改善箇所説明図

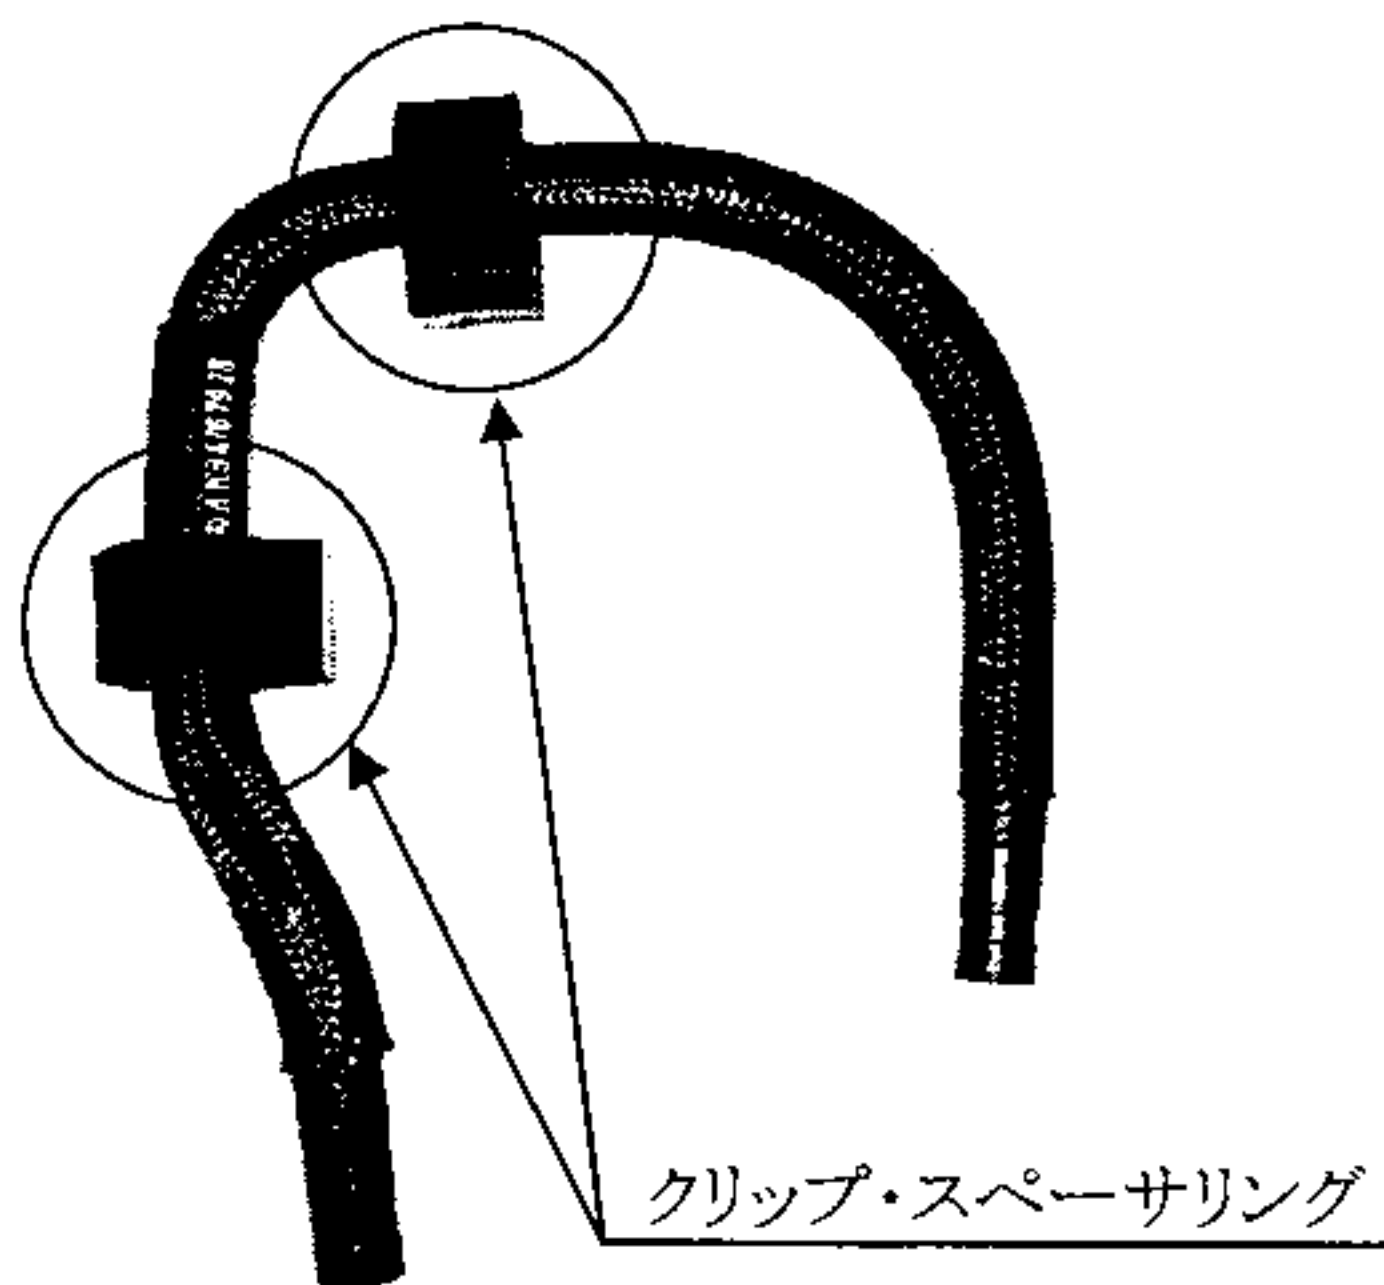
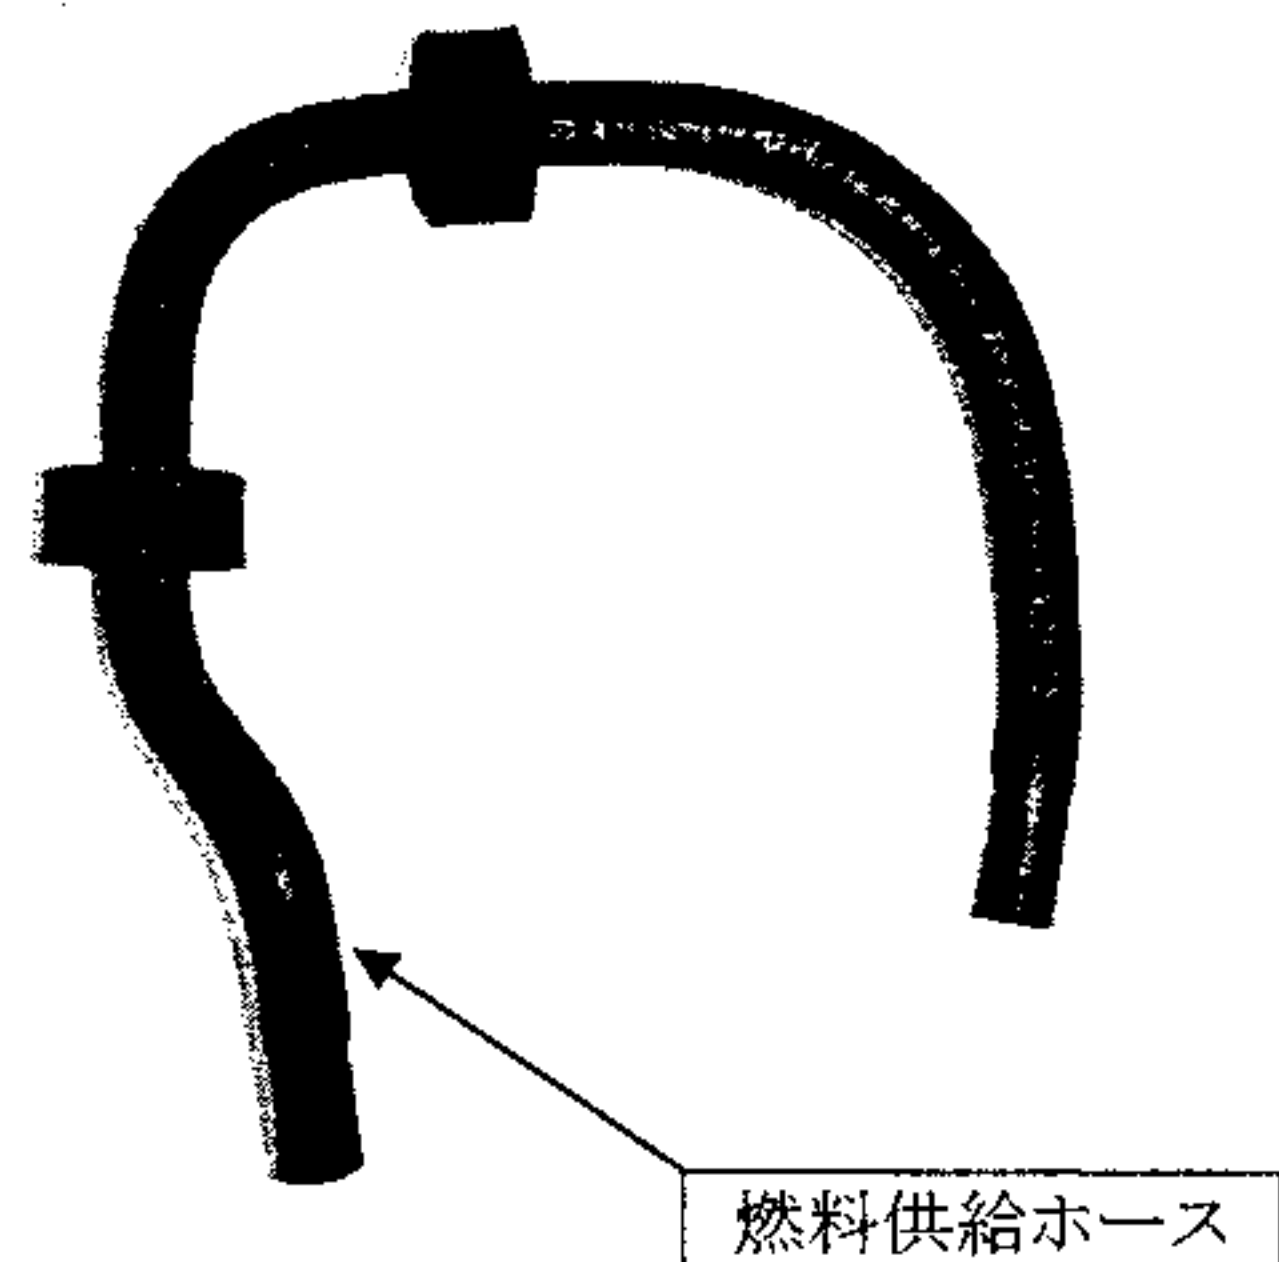
燃料装置において、原動機室内の燃料供給ホースの取り回しが不適切なため、車体の振動により当該ホースがエアクリーナーケースのエッジ部に干渉することがあり、そのままの状態で使用を続けると、当該ホースが損傷して燃料が漏れるおそれがある。

点検の結果、燃料供給ホースに損傷がない場合

点検の結果、燃料供給ホースに損傷がある場合

全車両、燃料供給ホースを点検し、損傷(擦れ痕、凹み)がない場合は当該ホースのエッジ干渉部分にクリップ・スペーサリングを追加する。また、損傷がある場合は当該ホースを対策品と交換する。
